PRODUKT <b>P</b>	AVD. <b>2</b>	GRUPP <b>21</b>
BETR. <b>Nytt kamaxeldrev</b>		NR. <b>202</b>
B200, B230		DATUM Nov. 1988
240

### Nytt kamaxeldrev

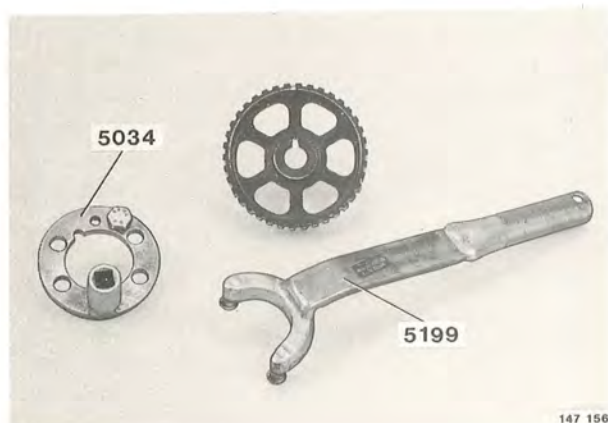
Nytt kamaxeldrev **utan distansbricka** har införts löpande i produktionen under modellåret 1988/89. Det nya utförandet passar även äldre B200/230-motorer, om den tidigare distansbrickan tas bort.

Det tidigare utförandet av kamaxeldrev med separat distansbricka har utgått.

Det nya utförandet känns lättast igen på hålbilden (sex större hål).

Kamaxeldrev det nr: **3 514 089-6**
